Annexe 9 : Réponse de la SCEA HARAS D'OUHANT au procès verbal de synthèse

**Complément d'informations au dossier d'autorisation au titre de
la Loi sur l'Eau pour la régularisation et vidange de plans d'eau
au lieu dit du Haras d'Ouhant suite à l'enquête publique**

Procès verbal de synthèse reçu le 24 mai 2019

Commune de Crevant (36)

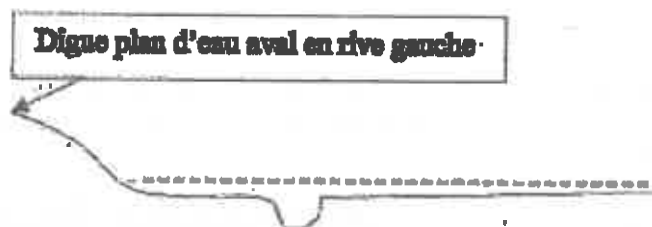
- Pente de la dérivation

Suite à la remarque de l'AFB, la pente de la partie du linéaire de la dérivation situé entre 50 et 120 cm sera accentuée, si possible en fonction de la géologie. Pour se faire le point 110 m sera approfondie de 40 cm soit une cote NGF située à 360,4 m NGF au lieu de 360,8 m NGF. La pente sera donc de 0,004 m/m.

Concernant la rupture de pente à 320 m, un apport de pierre granitique anguleuse d'un gabarit de 140 à 300 mm sera positionné sur le fond et les berges du cours d'eau pour dissiper l'énergie de l'eau et limiter l'érosion.

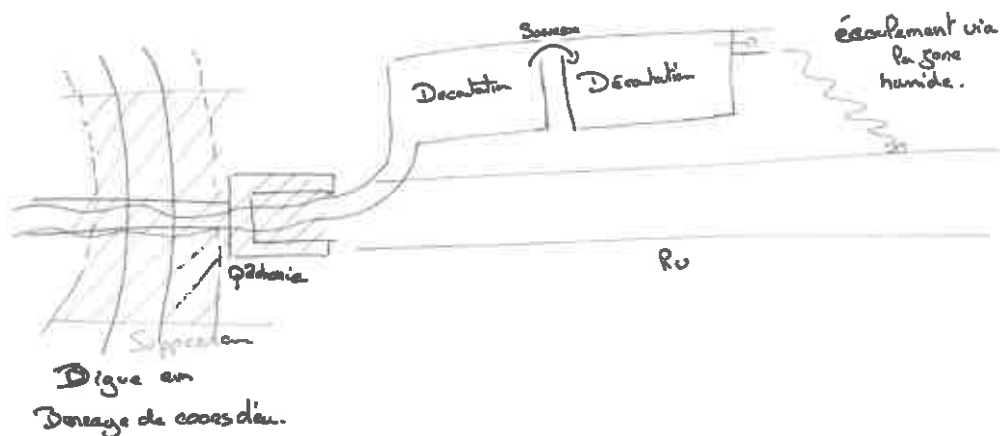
- Stabilité des berges

La distance entre la berge du plan d'eau et la dérivation entre le linéaire 150 et 280 est comprise entre 8 et 6 m de distance.

La distance de 10 m prescrite par l'arrêté est destinée à garantir l'absence de reprise/connexion entre le plan d'eau et le cours d'eau. La dérivation du cours d'eau sera perchée par rapport à la surface en eau. Par ailleurs, nous supposons que la roche granitique est située à faible profondeur (présence de granite en bordure du chemin). Cette dernière sera creusée pour la formation du lit. Par conséquent, le risque de connexion directe est quasi inexistant malgré une distance inférieure à 10 m.

Toutefois, en cas de présence d'horizon sableux en surface sans cohésion où le risque d'érosion est fortement présent, les berges seront protégées avec un enrochement granitique (pierre grossière).

En cas de fuite du ru par infiltration, une poudre de bentonite sera mise en place pour colmater les infiltrations.

Dans le cas où les mesures ne suffisent pas à pérenniser de la déconnexion du ru, la solution de rechargement de la berge entre les points 160 et 280 composé de matériaux compactables en empiétant sur l'emprise du plan 'eau sera mise en place.
